Oggetto: RIESAME AIA FONDERIA BOCCACCI SPA – RISCONTRO A PUNTI EMERSI IN CdS ISTRUTTORIA del 28 marzo 2024

In riferimento a quanto emerso nella Conferenza di Servizi di cui sopra, con la presente si dà seguito alle richieste di precisazione/integrazione avanzate dai Enti partecipanti all'incontro sui vari punti.

Figura 2 Dettaglio della TAVOLA LAYOUT EMISSIONI AIA REV20 allegata all'istanza di riesame dove si evince la posizione di E7d (il corpo filtrante è ubicato centralmente nella zona filtri sopralcata di recente costruzione)

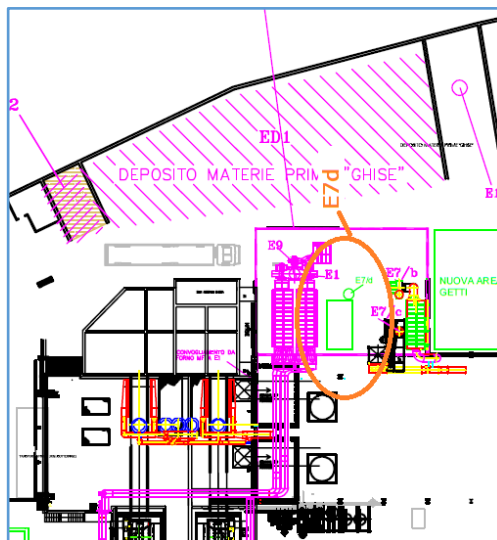
3. CONFERMA DELLA POSIZIONE DEL PUNTO EMISSIONE E7d

In merito alla localizzazione dell'emissione **E7d** si conferma la posizione riportata a pag.17 dell'ALLEGATO Tabella E1 A EMISSIONI CONVOGLIATE: Coordinate Gauss Boaga del punto di emissione : 4893832,945N; 1568351,321E

Il corpo filtrante asseverato a tale punto di emissione è stato "disegnato" nella TAVOLA LAYOUT EMISSIONI AIA REV20 allegata all'istanza di riesame in "verde": lo si ripropone in [ALL.2](#)

LAYOUT EMISSIONI AIA REV21 08.04.24 al presente documento disegnandolo in fucsia per una migliore individuazione.

Figura 3 Dettaglio dello "status quo" attuale delle cabine di finitura getti così come ripostato anche nella TAVOLA LAYOUT EMISSIONI AIA REV21 allegata al presente documento

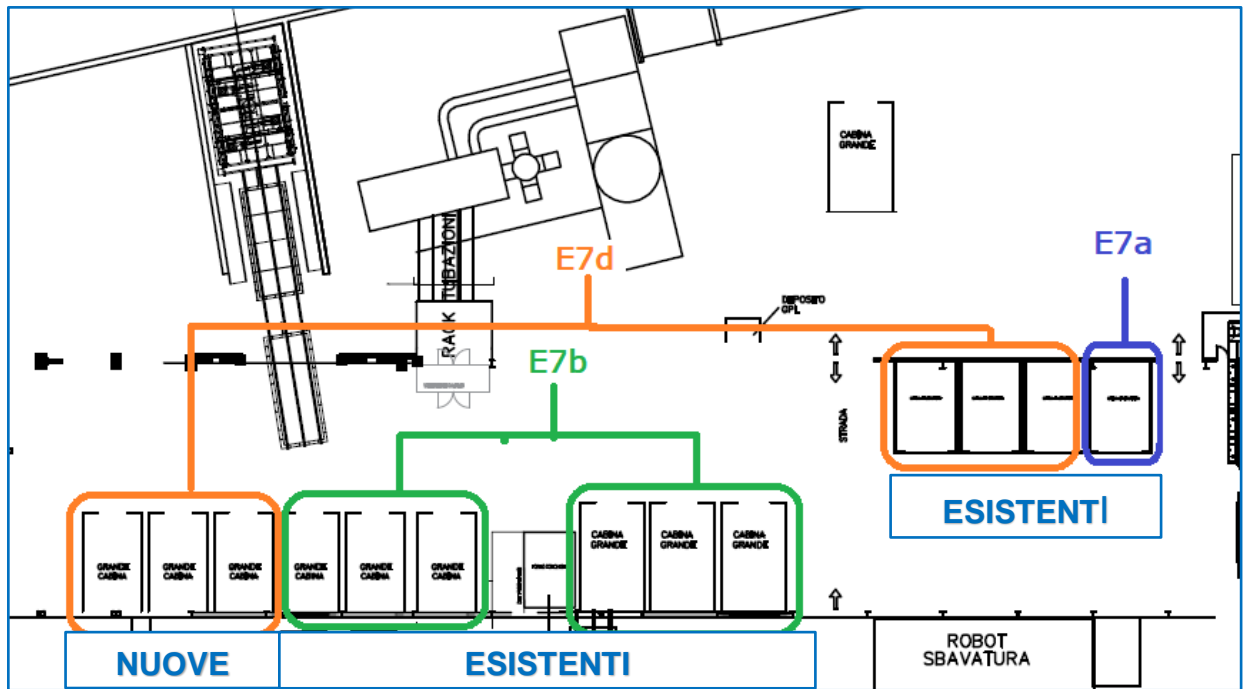
4. NUMERO DI CABINE DI FINITURA GETTI ALLO STATO ATTUALE

In merito all'indicazione del numero preciso di cabine di sbavatura attualmente collettate alle emissioni **E7a**, **E7b**, **E7d** si precisa che attualmente, a seguito della comunicata riorganizzazione interna del LAY OUT di reparto, **le cabine totali di lavorazione sono tredici**: dieci esistenti nel vecchio assetto e tre nuove inserite a seguito dell'ampliamento del reparto.

I tre filtri installati, in particolare, sono stati progettati come a seguire: **E7a** può supportare al max 6 cabine, **E7b** può supportare supporto al max 6 cabine ed **E7d (nuovo filtro)** può supportare al max 6 cabine (per un totale di 18 cabine di lavorazione).

Per lo "status quo" attuale si prenda a riferimento l'ALL.2 LAYOUT EMISSIONI AIA REV21 08.04.24 al presente documento. In particolare, al fine di prepararsi al prossimo ampliamento della ZONA DI SBAVATURA, al momento

- su **E7a¹** è rimasta al momento collettata solo **n.1 cabina di sbavatura**
- su **E7b** sono rimaste collettate **n.6 cabine di sbavatura**
- su **E7d** sono state collettate **n.3 nuove cabine di sbavatura** (cfr nostra pec del 11 luglio 2023) + **n.3 cabine di sbavatura esistenti prima allacciate ad E7a** (cfr nostra pec del 26 marzo 2024)

In questa fase, quindi, per garantire continuità dell'attività durante il futuro ampliamento di reparto n.3 cabine esistenti e prime annesse a **E7a** sono state portate su **E7d** (invece di collettare su questo ultimo filtro, come inizialmente previsto, ulteriori n.3 cabine nuove da posizionarsi frontalmente alle altre 3).

Figura 4 Allegato 4 pag.83 Linee Guida SPNA 2021

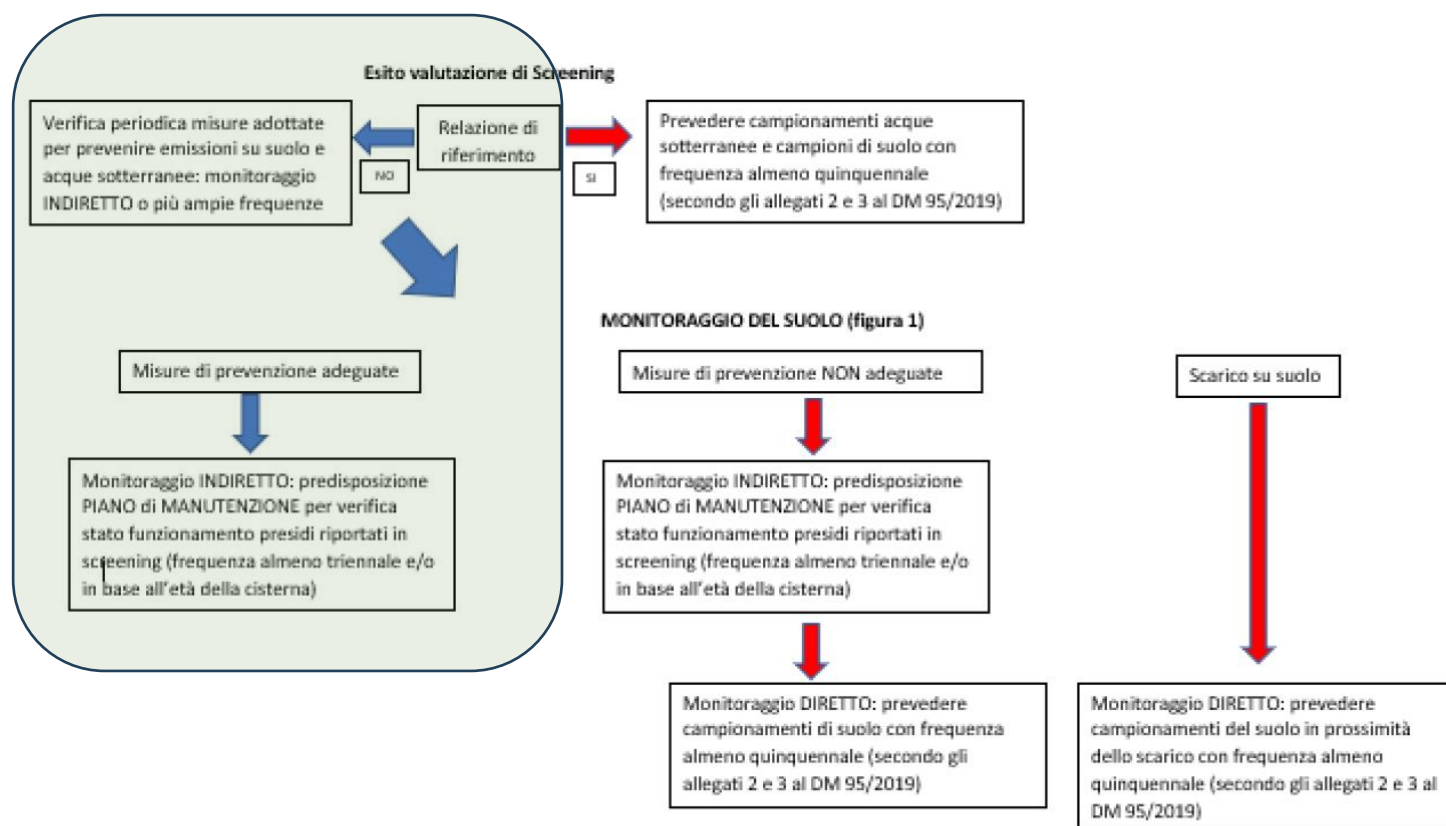
Come suggerito in CdS da Arpal, si prende a riferimento il documento SNPA (Sistema Nazionale Protezione Ambiente) del 2021 avente per oggetto **Procedura di monitoraggio indiretto del suolo e delle acque sotterranee**. lo schema di flusso da considerare è rappresentato in Fig.4 evidenziando in verde il FLUSSO DA CONSIDERARE NEL CASO IN QUESTIONE.

In considerazione delle misure adottate dall'azienda per prevenire emissioni di sostanze nel suolo e già dettagliatamente illustrate in Allegato 8 Valutazione NON NECESSITÀ RELAZ. RIFERIMENTO presentata nell'istruttoria AIA, il **MONITORAGGIO DEL SUOLO può avvenire in MODO INDIRETTO** attraverso la verifica del mantenimento dello stato funzionale dei presidi messi in atto per minimizzare il rischio contaminazione.

1. Affidare ad un professionista incaricato la MAPPATURA DELLE AREE DI STABILIMENTO su piano campagna o al di sotto del piano campagna (GARAGE, LOCALI TECNICI) da sottoporre a verifica periodica di tenuta (tale mappatura comprenderà ad es. locali tecnici con piping, locali tecnici con depositi di sostanze liquide pericolose, piazzali esterni, etc.)

2. Contestualmente all'affidamento dell'incarico di cui al punto 1 organizzare con il professionista incaricato una prima verifica di tenuta
3. A seguito di assenza di criticità rilevate in fase di prima verifica, effettuare le successive verifiche di tenuta secondo la MAPPATURA REDATTA con cadenza triennale (come suggerito nello schema di flusso sopra riportato)
